D E C Y Z J A

NAZWA OBIEKTU BUDOWLANEGO:	BUDOWA PRZYŁĄCZA ENERGETYCZNEGO ORAZ MONTAŻ TABLICY INFORMACJI PASAŻERSKIEJ NA PRZYSTANKU NR 73 W RAMACH INWESTYCJI POD NAZWĄ: „BUDOWA I PRZEBUDOWA PĘTLI ORAZ PERONÓW PRZYSTANKOWYCH WRAZ Z INFRASTRUKTURĄ TOWARZYSZĄCĄ”
ADRES OBIEKTU BUDOWLANEGO:	ZIELONA GÓRA, ul. Konstytucji 3-ego Maja Działki nr: 41, 385/1, 359/1; obręb ewidencyjny 0031; jednostka ewidencyjna 086201 1
KATEGORIA OBIEKTU:	XXVI
INWESTOR:	PREZYDENT MIASTA ZIELONA GÓRA ul. Podgórna 22, 65-424 Zielona Góra

Dotyczy: **uzgodnienia w zakresie kolizji z istniejącą zielenią, projektów zagospodarowania terenu w zakresie przyjętych rozwiązań projektowych w związku z zadaniem inwestycyjnym polegającym na „Budowie i przebudowie pętli oraz peronów przystankowych wraz z infrastrukturą towarzyszącą” w Zielonej Górze.**

Dotyczy: uzgodnienia budowy i przebudowy pętli oraz peronów przystankowych wraz z infrastrukturą towarzyszącą w Zielonej Górze

ZALĄCZNIK
do uzgodnienia w zakresie ochrony zieleni
znak: 52-05.6.220.1116.2018.3G
z dnia 18-09-2019

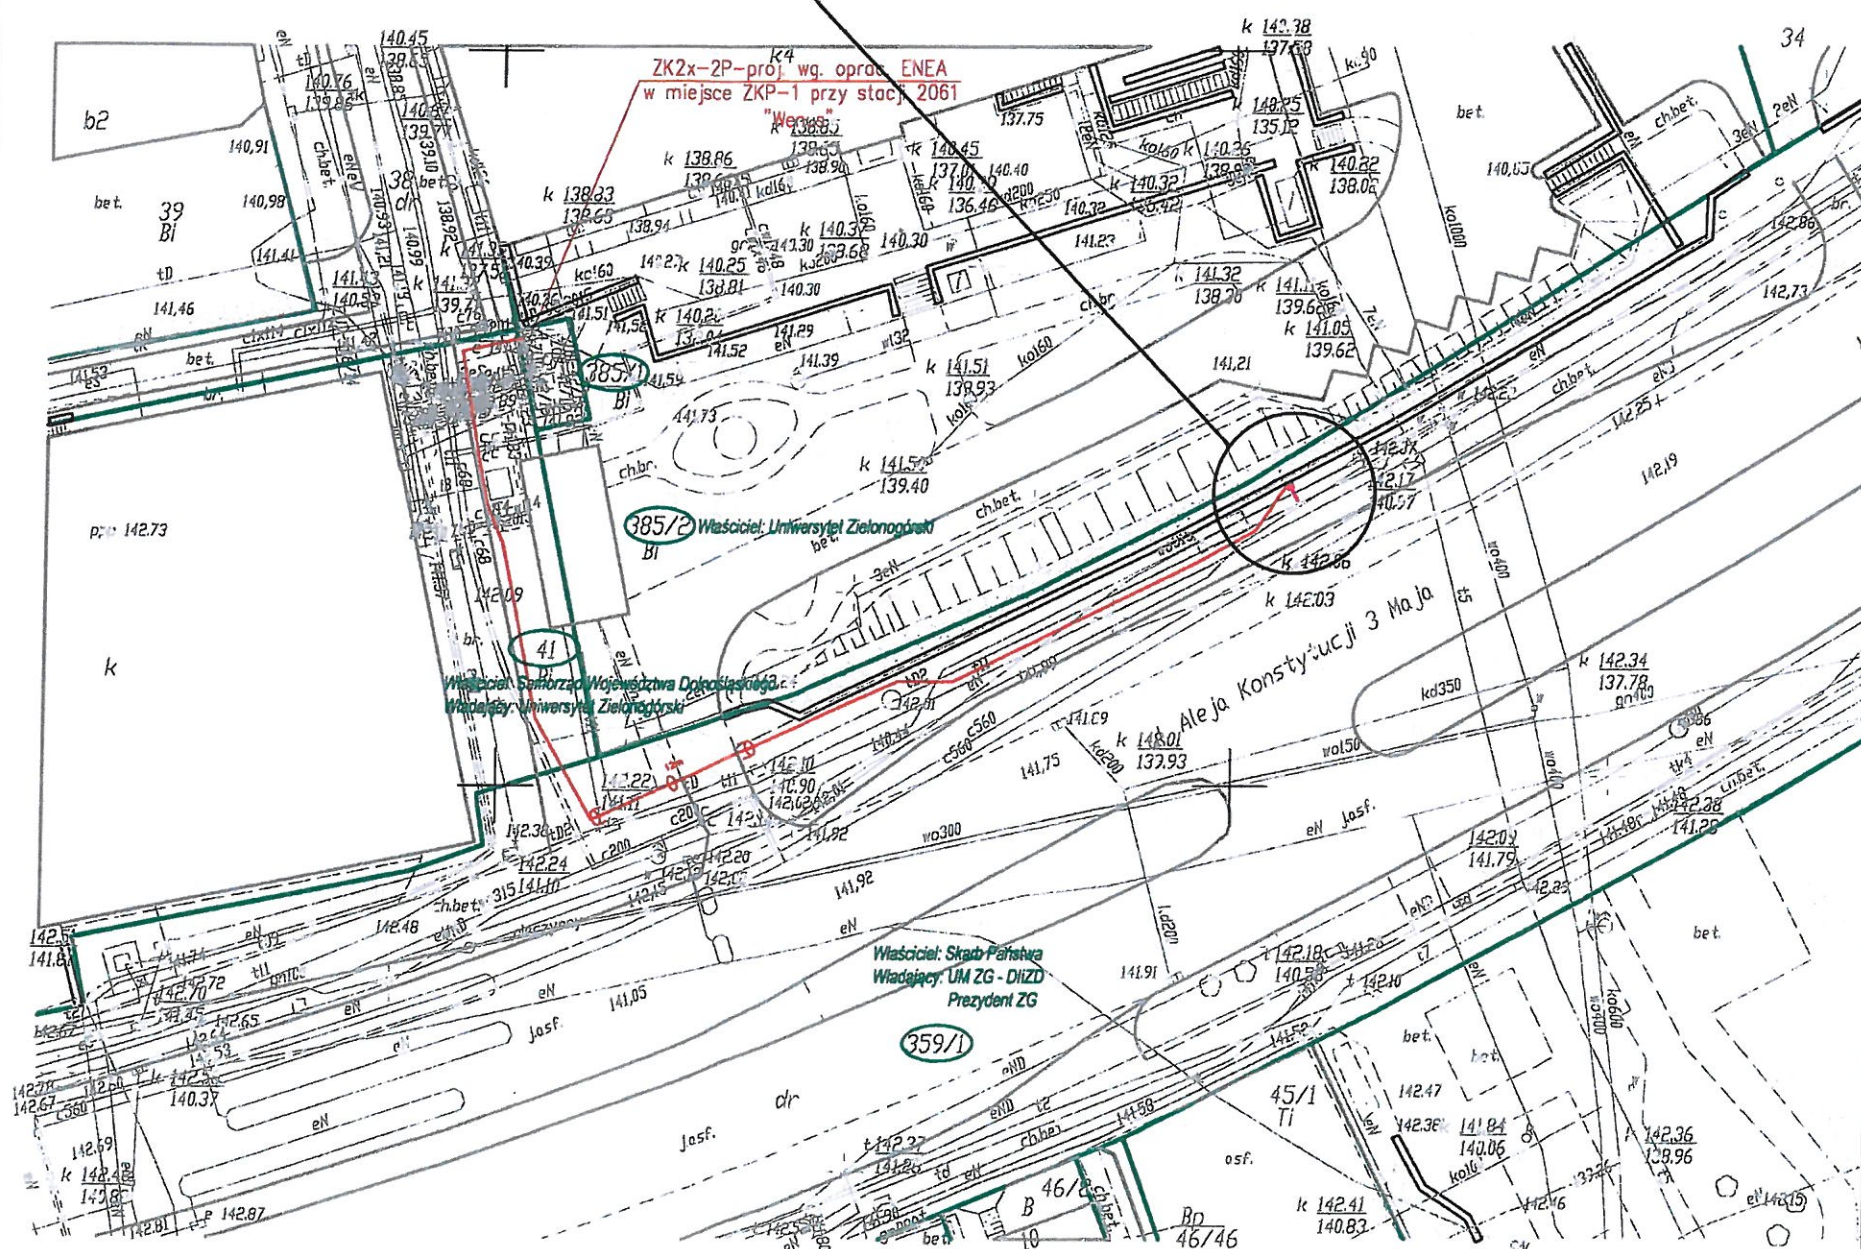
- 1) w celu zminimalizowania uszkodzeń systemów korzeniowych prace w obrębie bryły korzeniowej powinny być wykonywane wyłącznie sposobem ręcznym;
- 2) niedopuszczalne jest rwanie i miażdżenie systemów korzeniowych nie należy zmieniać poziomu gruntu;
- 3) nie należy wykonywać wykopów w odległości mniejszej niż 2,0 m od pni drzew;
- 4) nie należy odcinać korzeni szkieletowych drzewa odpowiedzialnych za statykę drzewa;
- 5) **usunięcie drzew i krzewów bez zezwolenia oraz uszkodzenie lub zniszczenie ich w wyniku niewłaściwie prowadzonych robót zagrożone jest administracyjną karą pieniężną;**
- 6) informacje o sposobie wykonania robót ziemnych w miejscach kolizji z drzewami należy w sposób czytelny umieścić w projekcie wykonawczym.

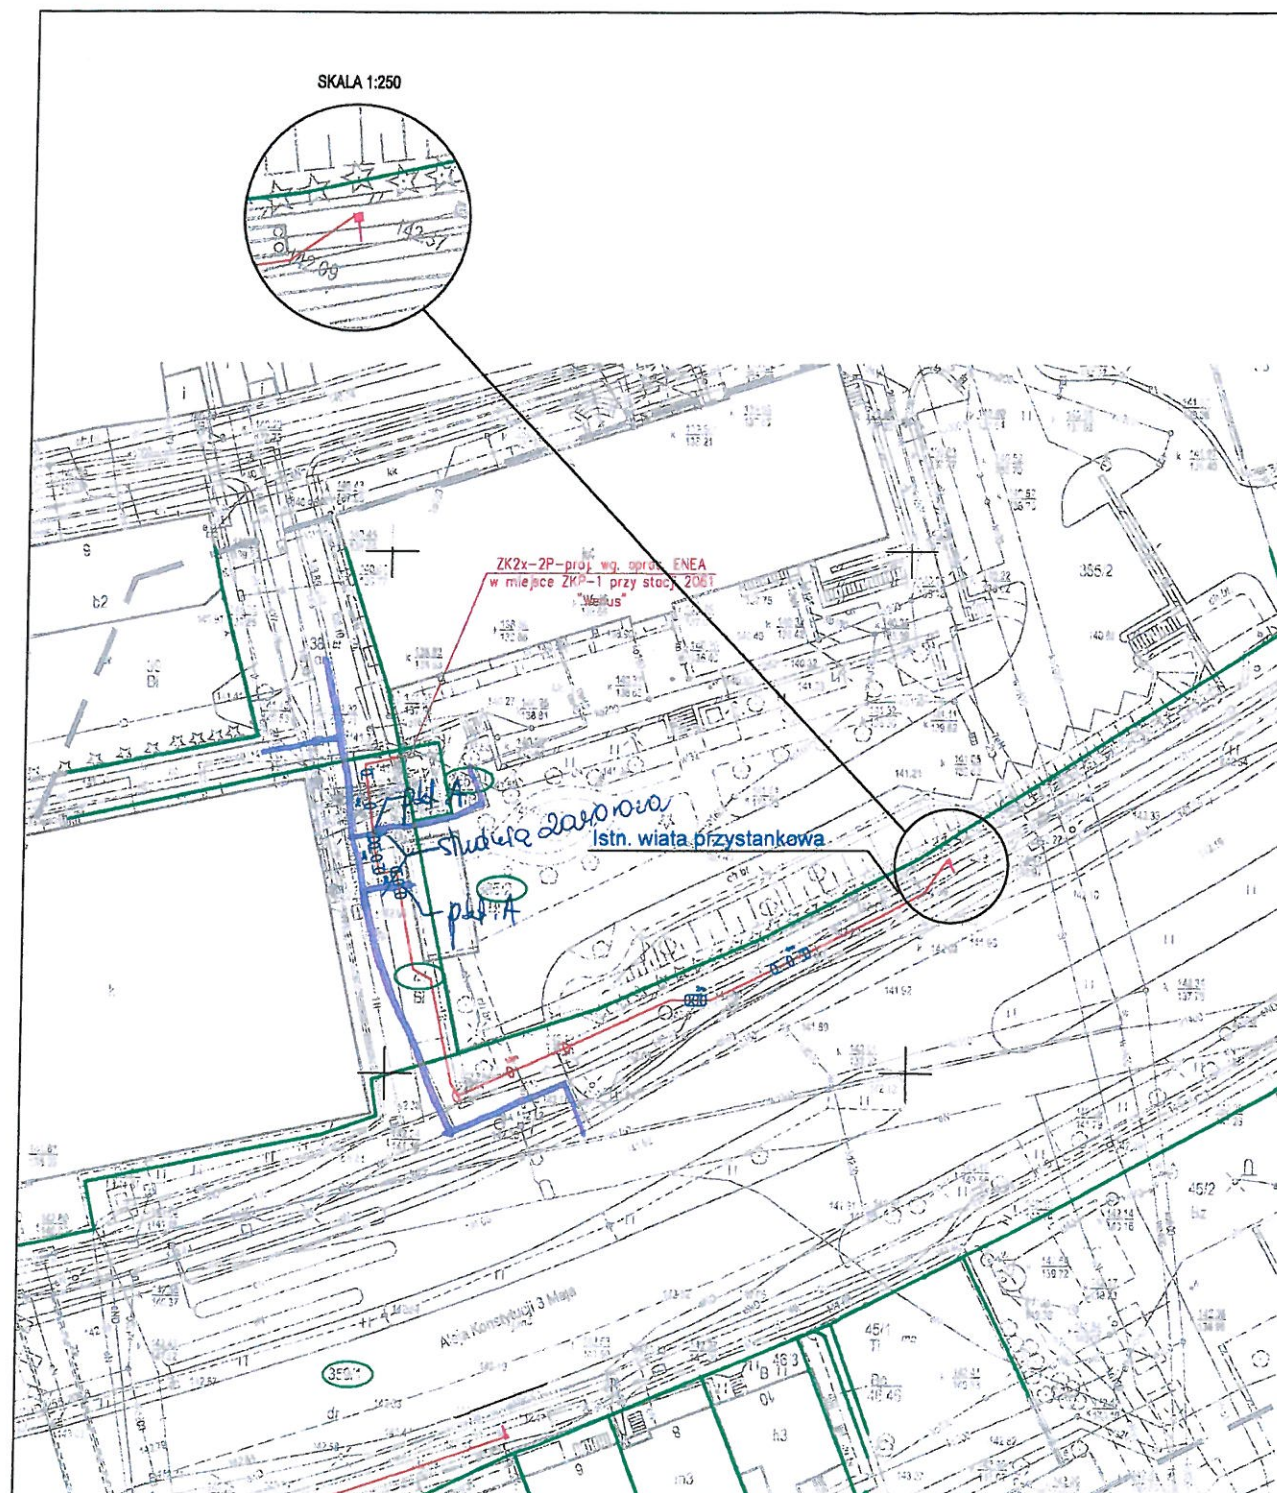
1. Skrzyżowania projektowanych linii kablowych z siecią ciepłą (w pkt. A – oznaczonych na załączonych planach) należy rozwiązać zgodnie z N SEP-E-004 oraz prowadzić w rurze ochronnej. Koniec rury ochronnej – mierząc od zewnętrznego obrysu sieci ciepłej (oznaczonej na załączonym planie kolorem fioletowym) powinien być wyprowadzony na odległość co najmniej 1,00 m.

2. Wszelkie prace w miejscach skrzyżowań z siecią ciepłą (pkt. A) należy wykonać wyłącznie wykopem otwartym (a nie poprzez metodę przecisku bądź przewiertu sterowanego) i sprawdzić – poprzez wykonanie odkrywki – rzeczywiste rzędne posadowienia sieci ciepłej. Ostateczny sposób ułożenia projektowanej linii kablowej z zachowaniem powyższych warunków należy przed rozpoczęciem robót uzgodnić z Elektrociepłownią „Zielona Góra” S. A.

3. Skrzyżowania projektowanej linii kablowej z siecią ciepłą (w pkt. B – oznaczone na załączonym planie) planowanych do wykonania metodą przecisku należy wykonać zgodnie z następującymi warunkami:

6. Prace ziemne w odległości mniejszej niż 3,00 m (z wyłączeniem prac w pkt. B) od naniesionych sieci ciepłych należy realizować wyłącznie ręcznie, z należytą ostrożnością.

Uzasadnienie projektu technicznego nr 2407/2016
W ENEA dokonano uzgodnienia w zakresie
sieci projektowanej oraz istniejącej SM i nn
zgodnie z stanem na dzień:

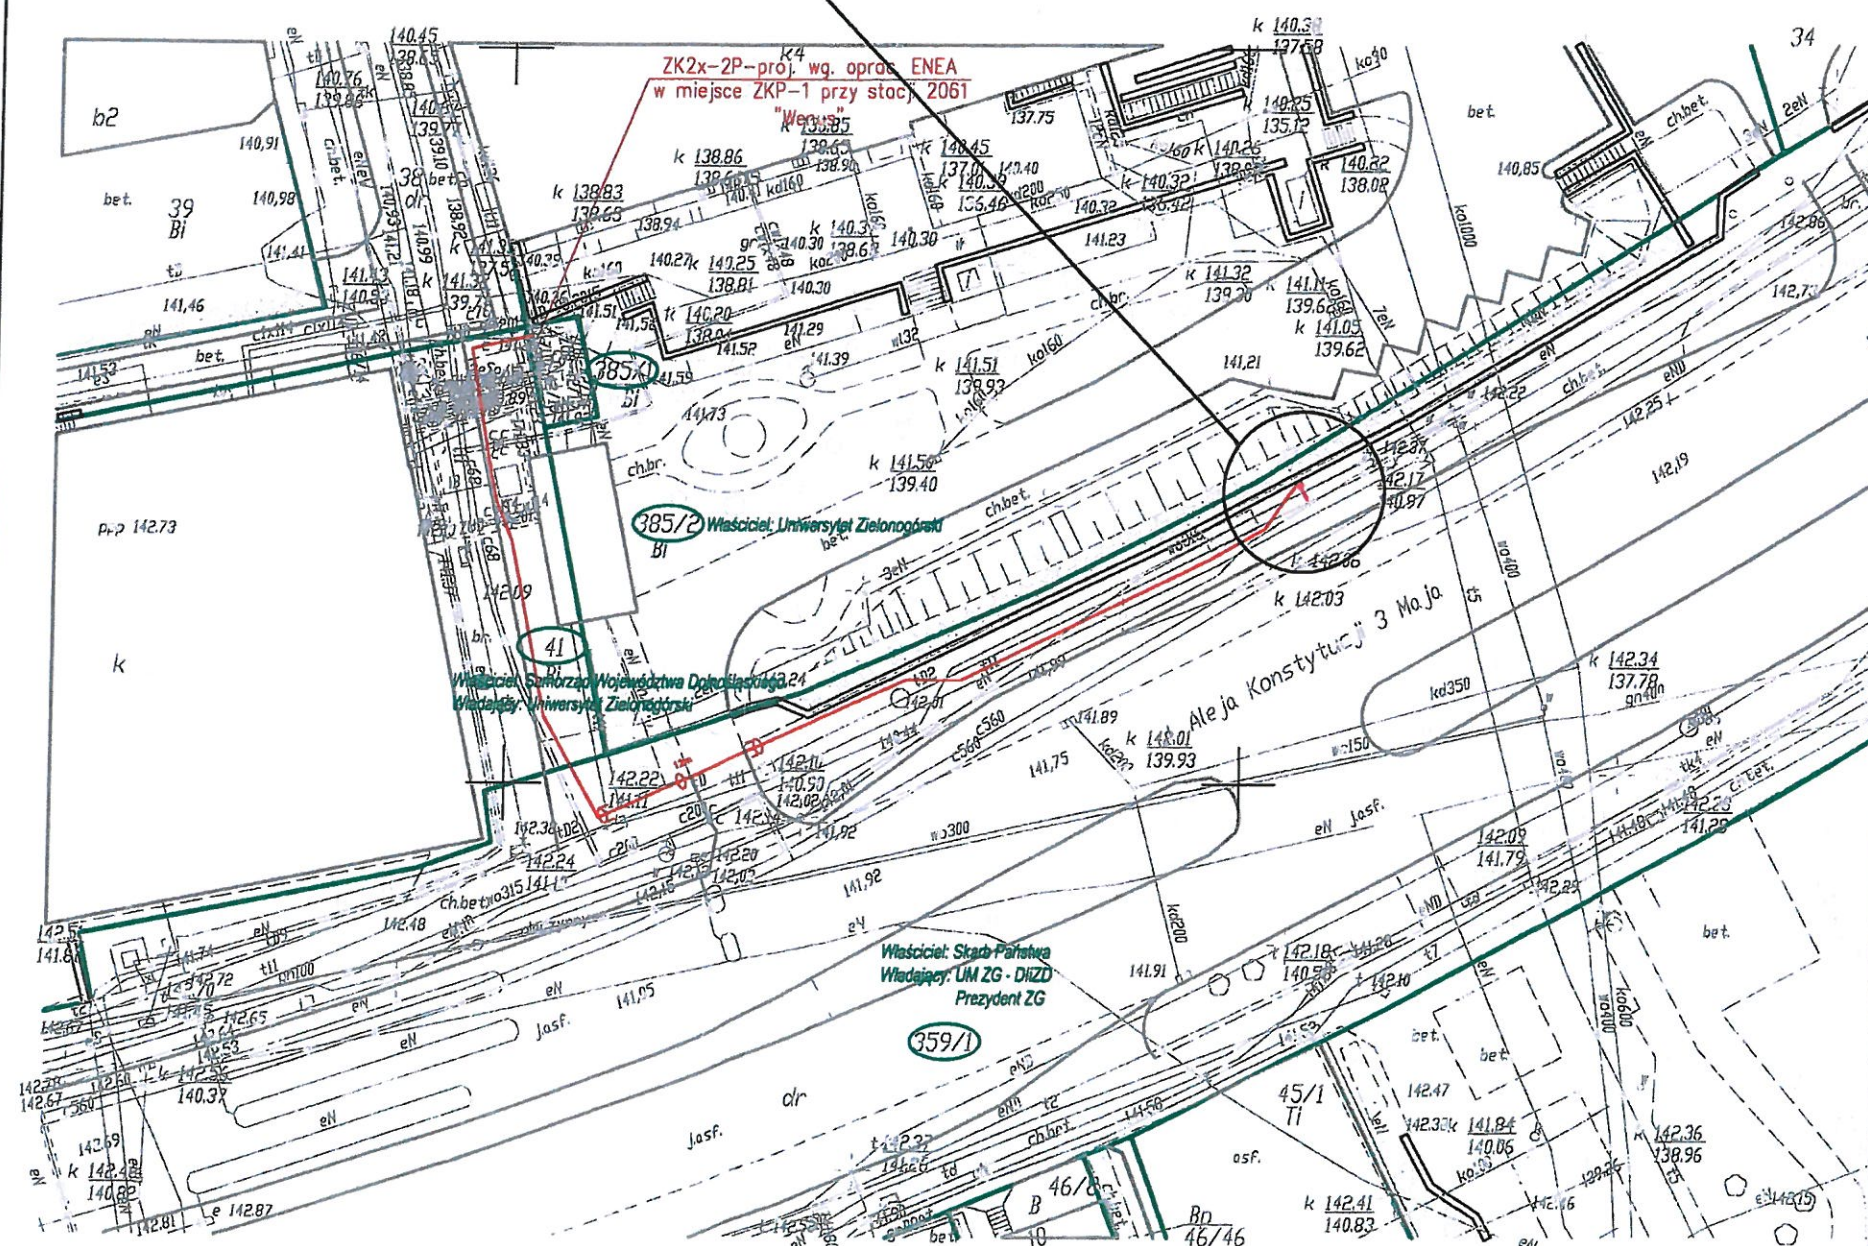
Linie kablowe nn 0,4kV oraz SN 15kV należy zabezpieczyć rurami osłonowymi dwudzielnymi w miejscach zbliżeń projektowanych fundamentów tablic informacyjnych i biletomatów oraz na odcinkach przebiegających pod projektowanymi wiatami przystankowymi.

Linie kablowe nn 0,4kV oraz SN 15kV przebiegające wzdłuż projektowanej palisady przy ul. Mieczkowej należy zabezpieczyć rurami osłonowymi dwudzielnymi przed budową palisady oraz przeprowadzić ich regulację wysokościową.

Lokalizacja złączy dla zasilania tablic oraz biletomatów może ulec zmianie na etapie opracowania przez Enea Operator Sp. z o.o. projektów technicznych przyłączy.
